<p>ALCALDÍA MAYOR DE BOGOTÁ D.C. GOBIERNO SEGURIDAD Y CONVIVENCIA Fondo de Prevención y Atención a Emergencias</p>	CONCEPTO TÉCNICO SOBRE NECESIDAD DE ESTUDIOS DETALLADOS DE AMENAZA Y RIESGO POR FENOMENOS DE REMOCIÓN EN MASA DENTRO DEL TRÁMITE DE LICENCIA URBANÍSTICA	Código:	GPR-FT-10
		Versión:	03
		Código Documental:

1.1 CONCEPTO TÉCNICO No. CT:	5634
1.2 ÁREA:	TÉCNICA Y DE GESTIÓN
1.3 COORDINACIÓN:	INVESTIGACIÓN Y DESARROLLO
1.4 REFERENCIA CRUZADA RADICADO FOPAE:	2009ER11484
1.5 RESPUESTA OFICIAL No.	RO-38495

2.1 SOLICITANTE:	CURADURÍA URBANA No. 4
2.2 PROYECTO:	Calle 21A Sur No. 4-39
2.3 LOCALIDAD:	4. San Cristóbal
2.4 UPZ:	34. 20 de Julio
2.5 BARRIO O SECTOR CATASTRAL:	Granada Sur
2.6 DIRECCIÓN:	Calle 21A Sur No. 4-39
2.7 CHIP:	AAA0002KHW
2.8 MANZANA CATASTRAL:	38
2.9 PREDIO CATASTRAL:	17
2.10 ÁREA (Ha):	0.0094
2.11 FECHA DE VISITA:	Septiembre 18 de 2009

CT- 5634 - PROYECTO: "CALLE 21A SUR No. 4-39"

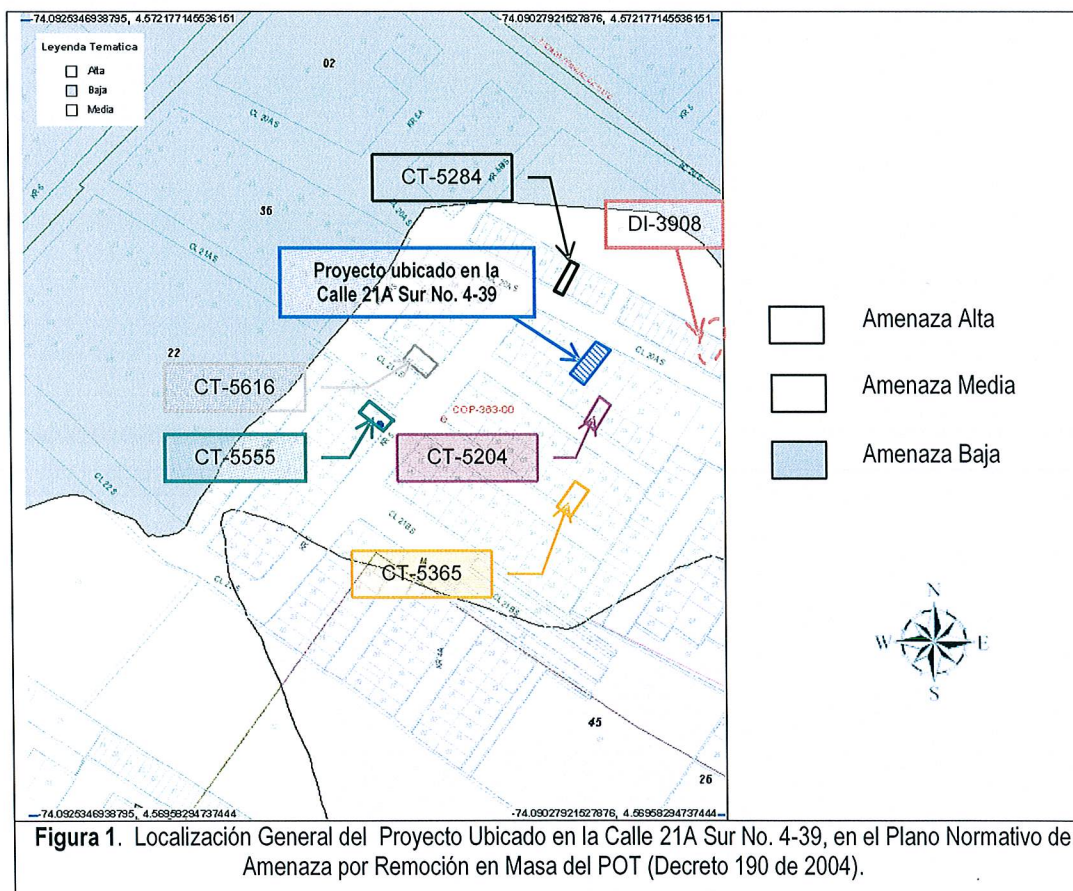
Conforme con el plano normativo de "Amenaza por Remoción en Masa" del Plan de Ordenamiento Territorial de Bogotá – POT, el sector donde se localiza el proyecto ubicado en la Calle 21A Sur No. 4-39, de la Localidad de San Cristóbal, se encuentra en una zona de AMENAZA MEDIA por procesos de remoción en masa (Figura 1).

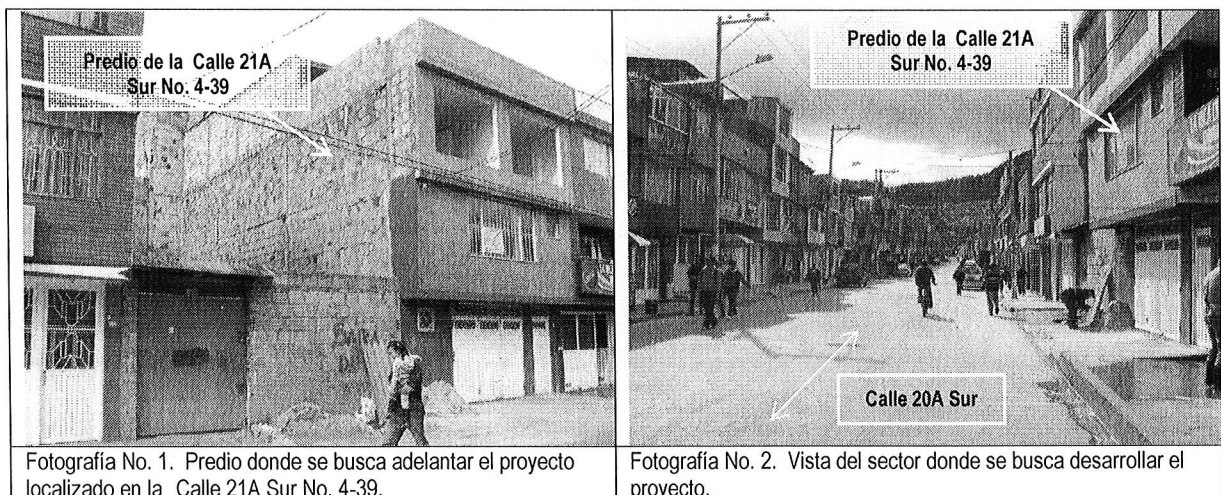
En el momento de la visita técnica en el predio objeto del presente concepto técnico, se encuentra construida una (1) edificación de tres (3) pisos con altillo, en mampostería confinada, la cual exteriormente no evidenció daños o patologías estructurales que puedan ser asociados a la presencia de procesos de inestabilidad geotécnica (Fotografías No. 1 y 2). Adicionalmente, los rasgos y condiciones físicas del entorno y del área donde se busca desarrollar el proyecto, no reflejan la presencia de procesos de remoción en masa activos que puedan influir directamente en las condiciones de estabilidad del proyecto, inclusive si se considera la susceptibilidad inherente a la ocurrencia de procesos de inestabilidad del talud ubicado entre la Avenida Primero de Mayo y las viviendas localizadas al nororiente de la Calle 20A Sur, dado que los procesos característicos en este sector han sido principalmente superficiales, donde el volumen de material movilizado no ha presentado un gran desplazamiento y de manera general el avance de los mismos ha estado limitado por la propias edificaciones ubicadas en el costado nororiental de la Calle 20A Sur.
